IMMEUBLES DE LOGEMENTS

6,8 et 22 Boulevard Gallieni
92390 Villeneuve-la-Garenne

Dossier de Participation du Public
par Voie Electronique (P.P.V.E.)

Bilan et synthèse des
observations recueillies
et propositions du public

Source : Valode & Pistre Architectes

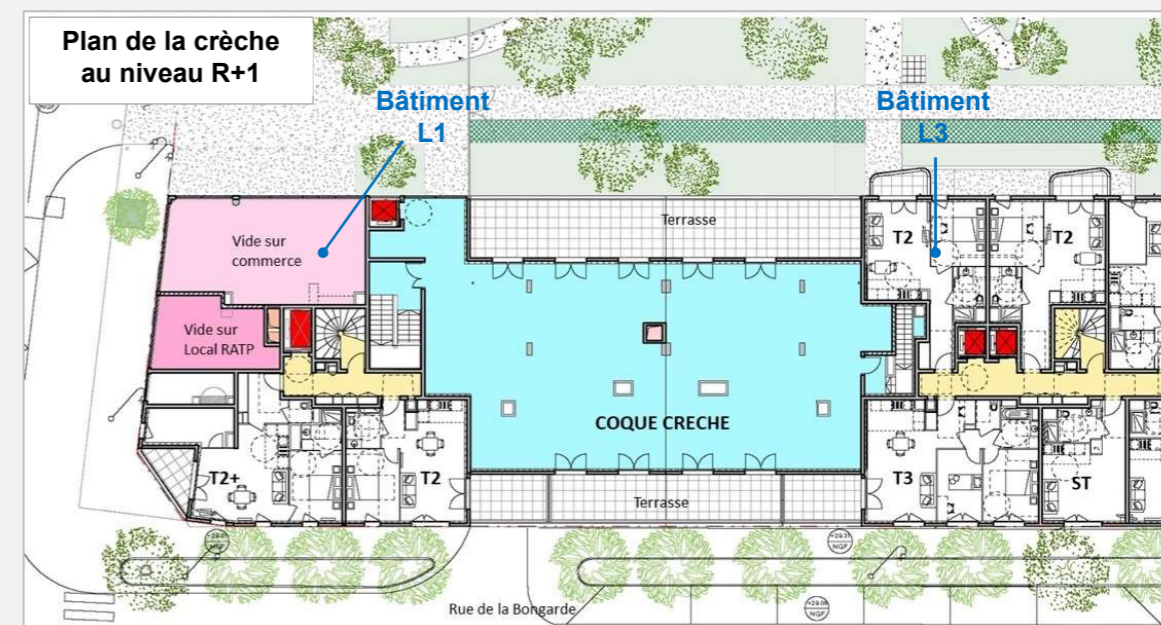
a) « Réviser à nouveau le projet au regard des impacts sanitaires et environnementaux qu'il est susceptible de générer, s'agissant notamment de l'implantation de la crèche et de l'usage de la voiture compte tenu de son relatif éloignement des principales centralités du territoire communal »

Comme cela est indiqué dans le passage de la partie 6 de l'étude d'impact qui lui est spécifiquement consacrée (cf. pages 412 et 413), cette localisation empêchera toute possibilité de transferts des gaz du sol, en particulier, de composés organiques volatils, vers l'intérieur de la crèche. L'espace extérieur dont disposera la crèche, situé en terrasse de ce même niveau, donc sur dalle, sera aménagé avec un apport de terres saines. De plus, cette localisation de la crèche, de surcroît au-dessus de la côte casier P.P.R.I., permettra également d'éviter d'exposer ses occupants au risque d'inondation par expansion des eaux de la Seine même en cas de crue centennale.

Ainsi, en phase définitive, après l'excavation des remblais pour la réalisation du projet, la pollution résiduelle au droit du local de crèche sera liée uniquement aux faibles teneurs en gaz du sol.

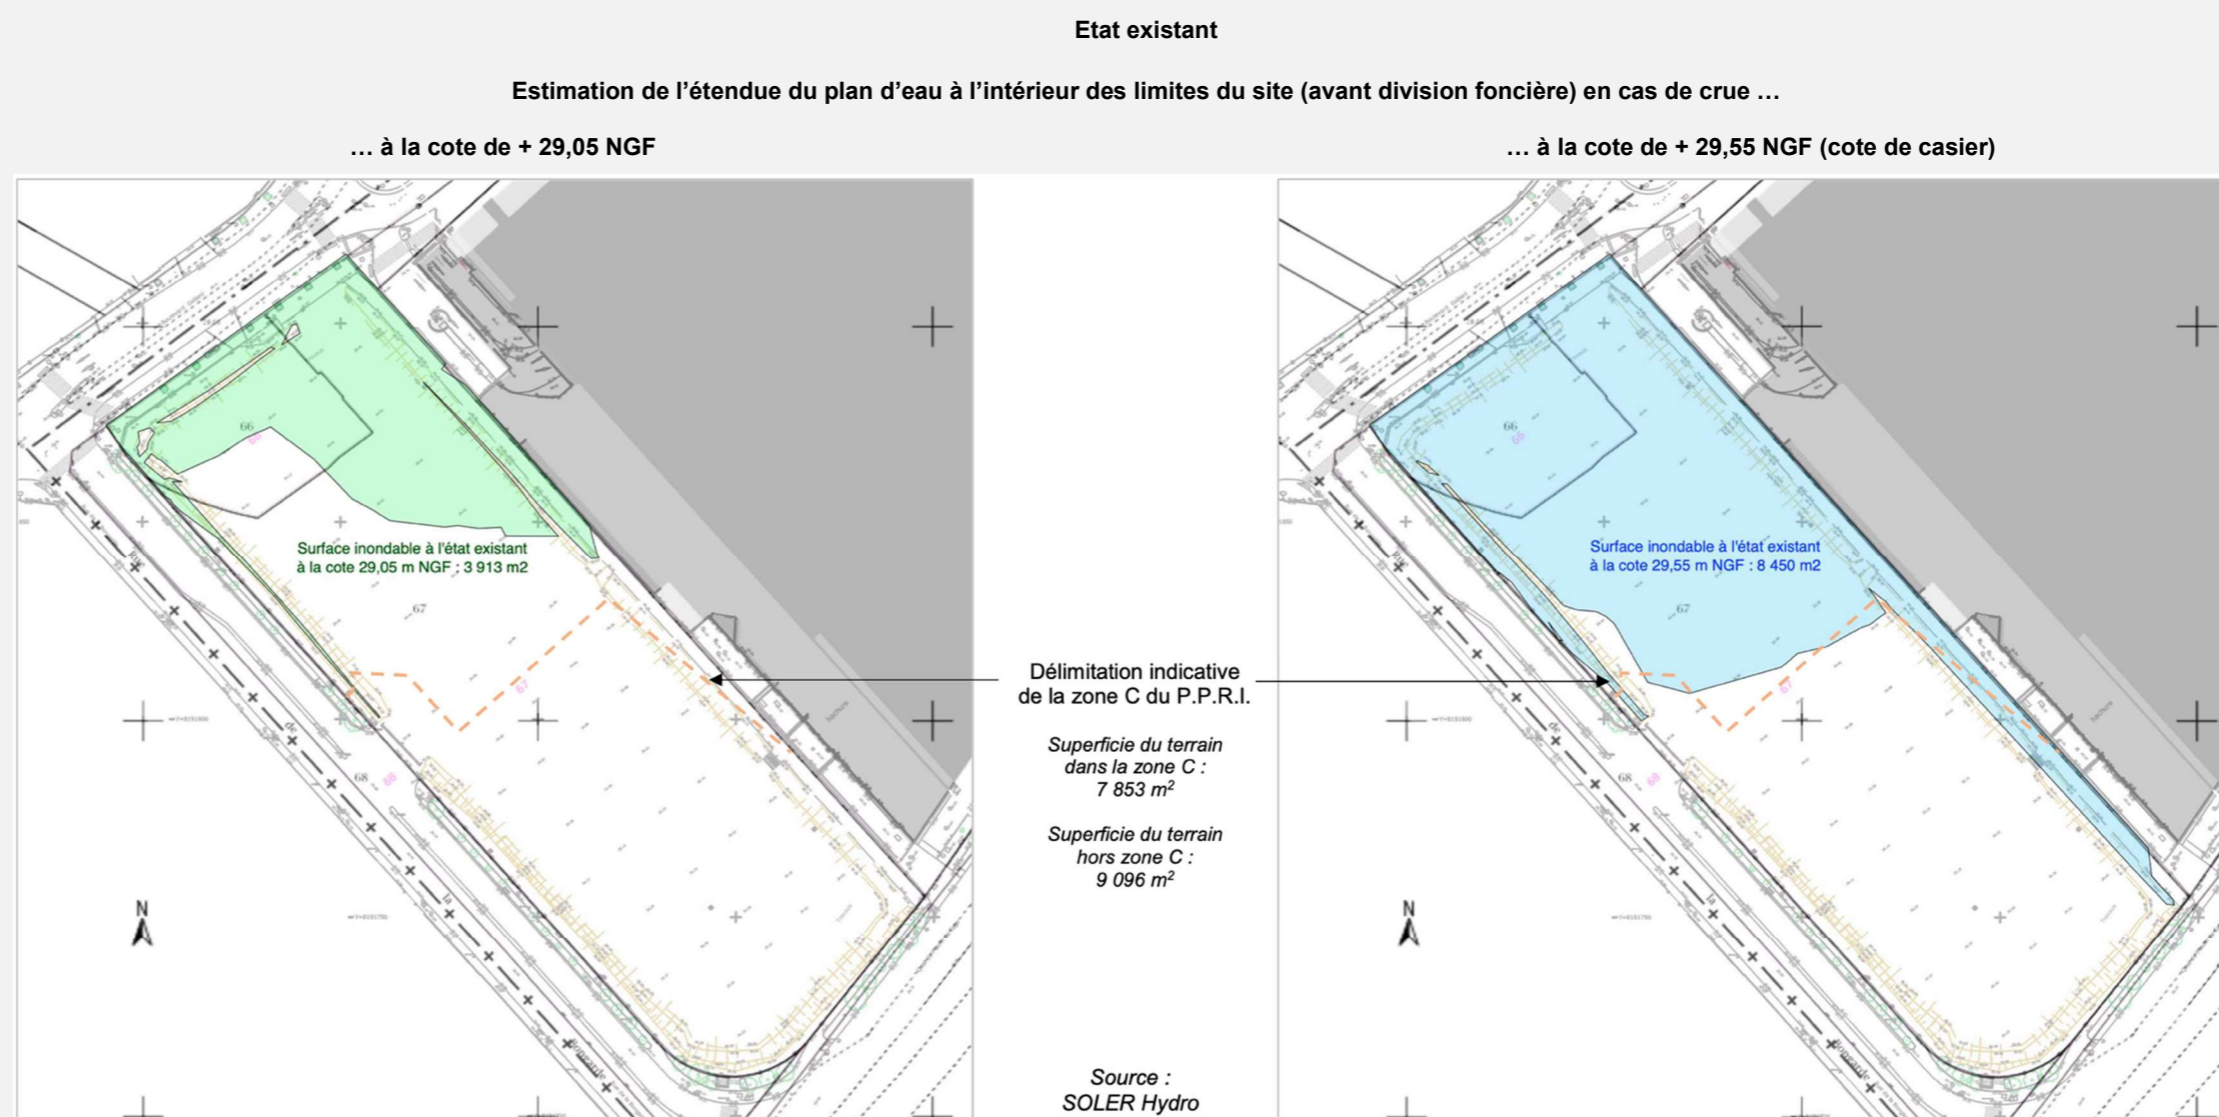
Réponse :

Dans le cadre de la conception du projet, l'analyse relative à la compréhension des mécanismes d'inondation à l'état existant et à l'état projet correspond notamment aux études P.P.R.I. pour la crue centennale (cote casier de + 29,55 m NGF) et au dossier Loi sur l'Eau via la rubrique 3.2.2.0. de la nomenclature définie à l'article R.214-1 du Code de l'Environnement, rubrique relative aux « installations, ouvrages, remblais dans le lit majeur d'un cours d'eau ».

Le site ne sera pas inondable pour les crues inférieures c'est-à-dire notamment pour les crues de références décennale ou cinquantennale.

Élévation, côté rue de la Bongarde, de la clôture en rez-de-chaussée des bâtiments L1 et L3 pour le passage de la crue

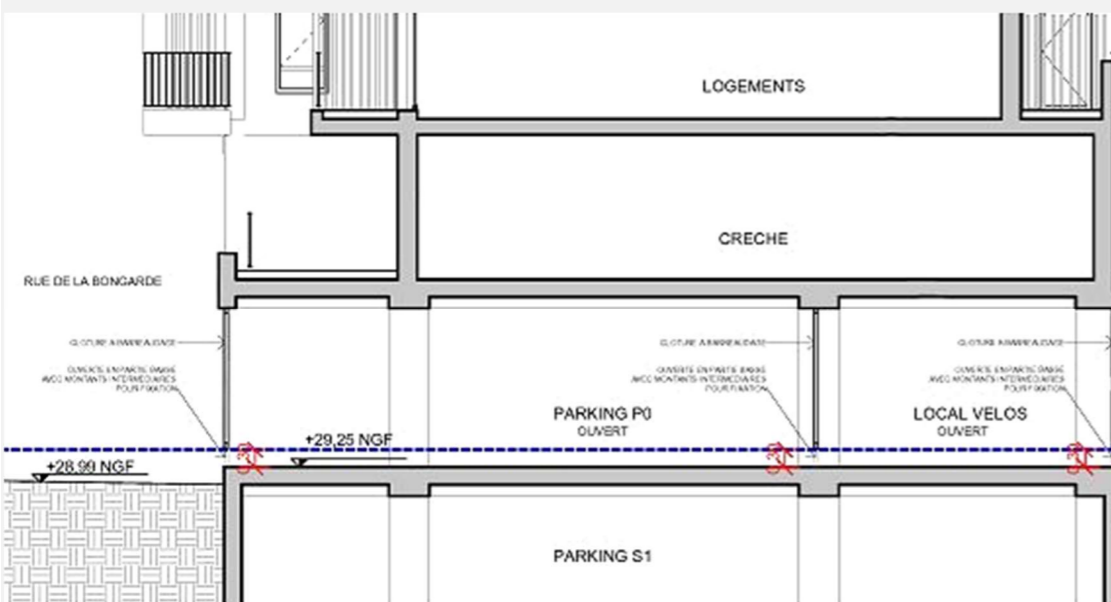
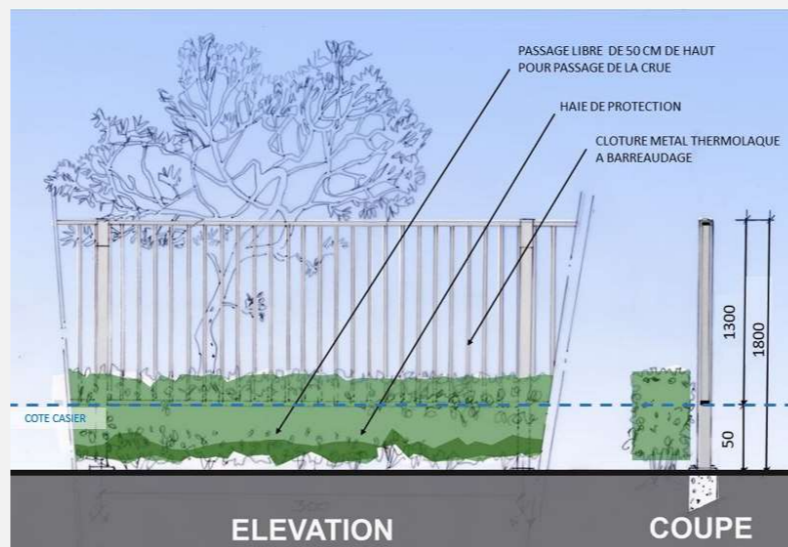
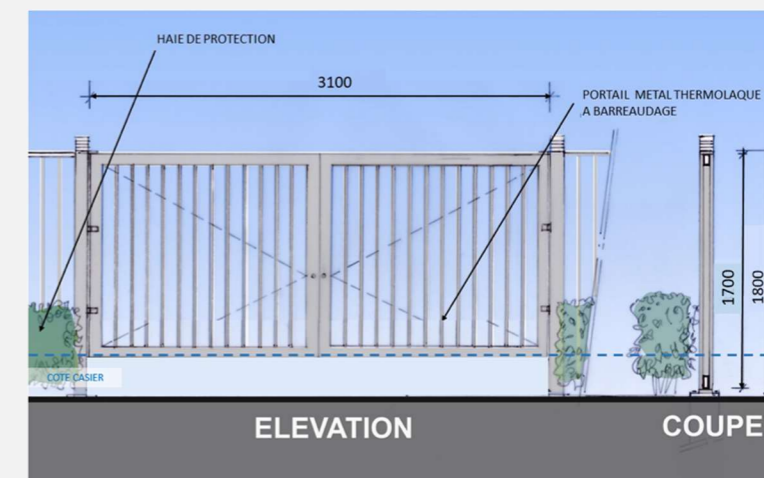
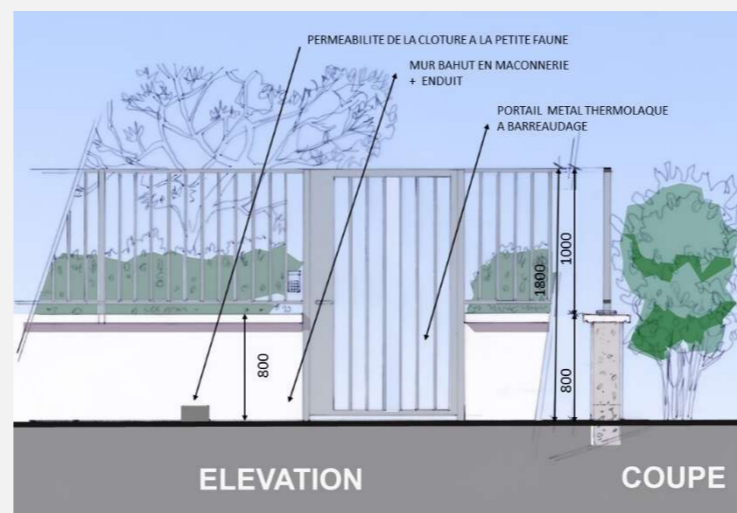
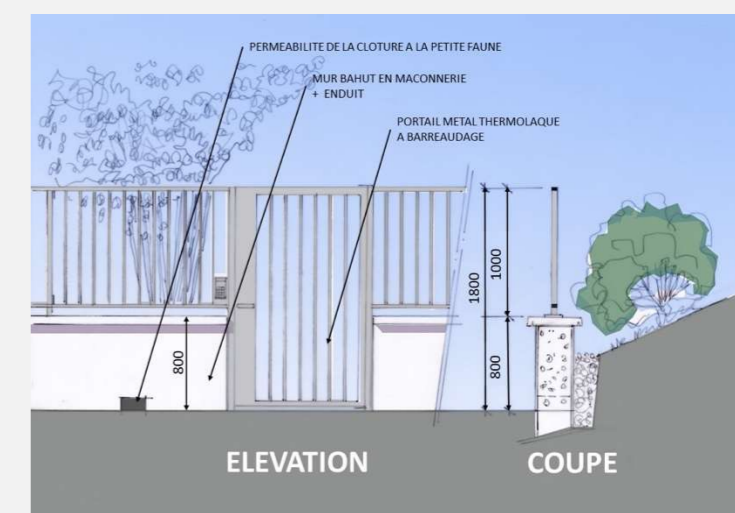
f) Augmentation de l'insécurité.

Par suite des impacts du socle de parking sur sa façade Sud, l'issue de secours du centre commercial Quartz voisin, aménagée à l'angle Nord-Ouest du projet, est sécurisée par des clôtures métalliques. Celles-ci sont implantées au pied des escaliers débouchant au niveau du boulevard Gallieni et du Quai du Moulin de Cage. L'ensemble des clôtures n'excèdera pas 2 m de haut.

Côté boulevard Gallieni, et pour les clôtures des parkings des bâtiments L1 et L3, elles seront ajourées de 0,50 cm jusqu'à la hauteur de la cote casier pour favoriser le passage de la crue en cas d'inondation. Respectant les contraintes du Plan de Prévention des Risques d'Inondation (P.P.R.I.), cette disposition est conforme aux échanges avec la Direction Régionale et Interdépartementale de l'Environnement, de l'Aménagement et des Transports (D.R.I.E.A.T.) d'Île-de-France et la Police de l'Eau.
